建设项目竣工环境保护 验收监测报告表

项目名称：凉亭河加油站建设项目

建设单位：中国石化销售有限公司安徽安庆石油分

中国石化销售有限公司安徽安庆石油分公司凉亭河加油站竣工环境保护验收专家意见

附图 3 中国石化销售有限公司安徽安庆石油分公司凉亭河加油站建设项目平面布置图

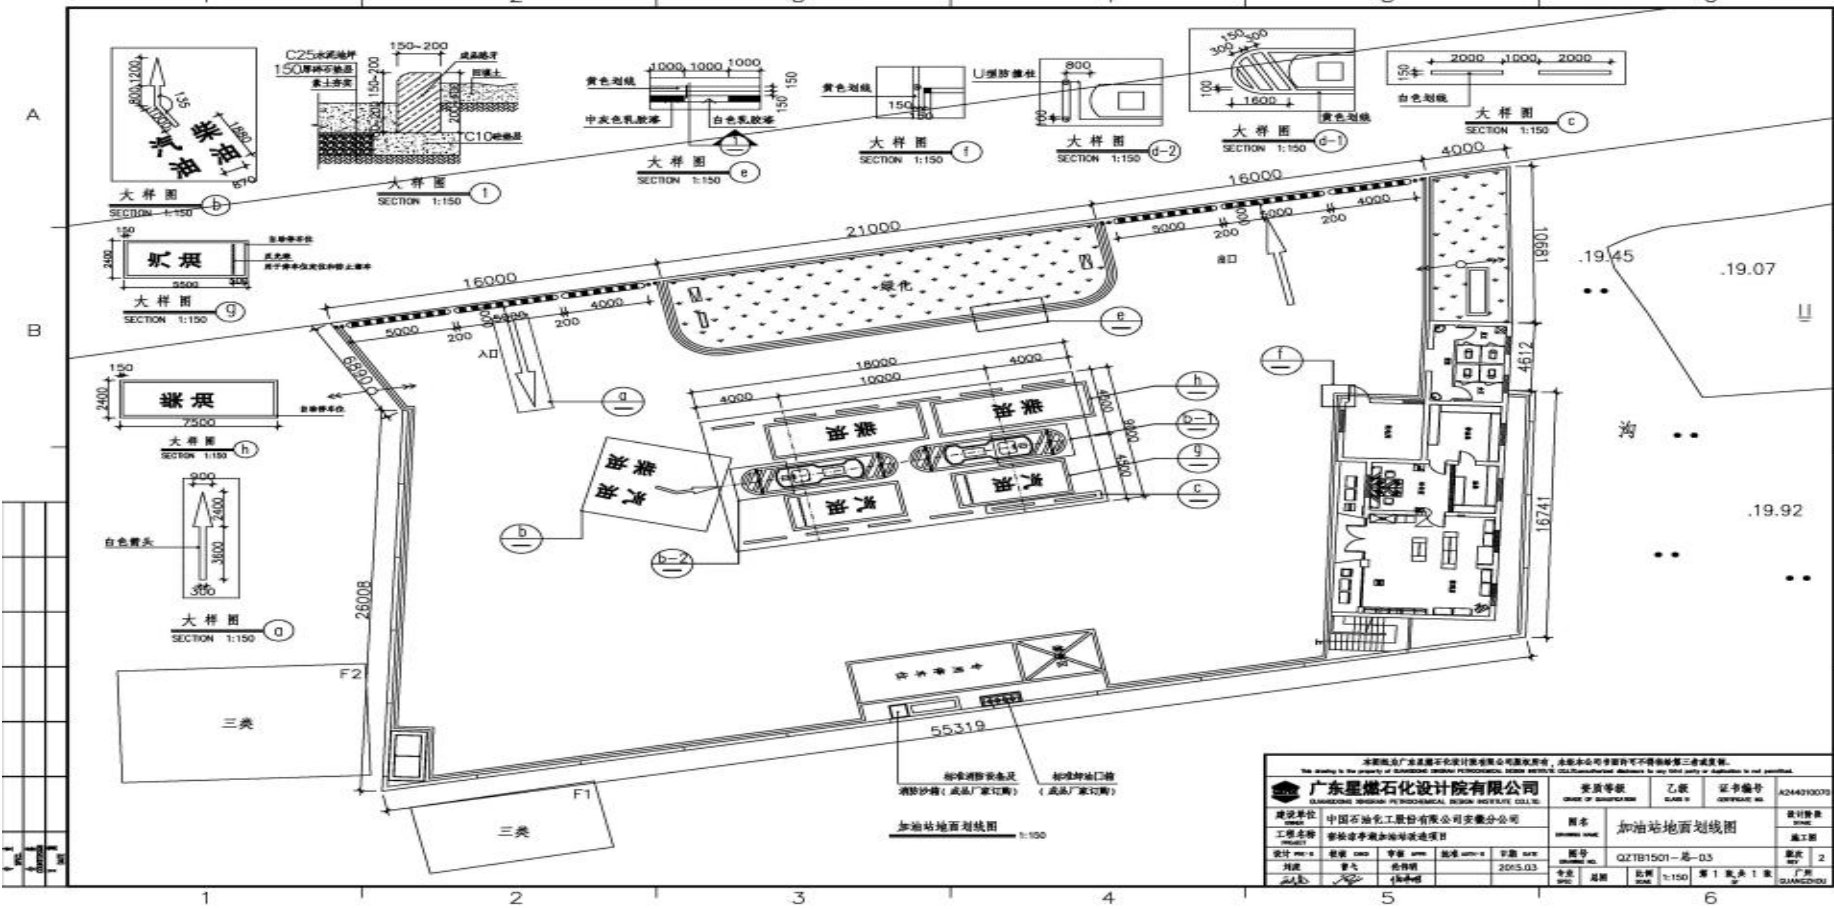
(5)完善竣工相关图件资料,规范平面布置图,补充全厂废水及雨水流向示意图等。
